BATTISTI, VIA C.

0358

Descrizione prestazionale dell'intervento

Foto del rilievo

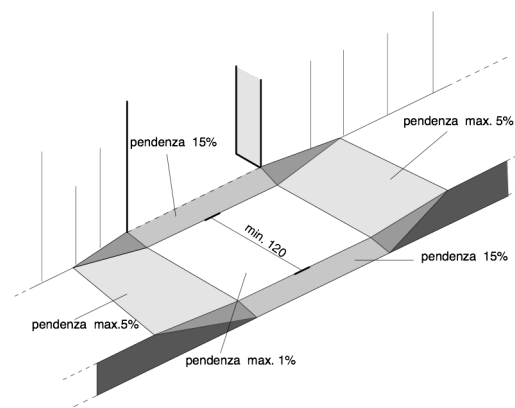
Criticità

Passo carraio inadeguato

Adeguamento passo carraio tramite realizzazione di marciapiedi in rilevato, **abbassando in parte la quota del percorso esistente, in modo da ottenere un doppio piano inclinato, perpendicolare al senso di marcia** e la cui pendenza non supera il 5%. Il manufatto è completo di elemento di raccordo per l'attraversamento dei veicoli (pendenza minima del 15%); la porzione di percorso orizzontale, utile per i pedoni, deve essere di larghezza minima 120 cm.

Occorre fare una buona rasatura della finitura superficiale per evitare di creare altre criticità sulla pavimentazione per le persone con difficoltà motorie.
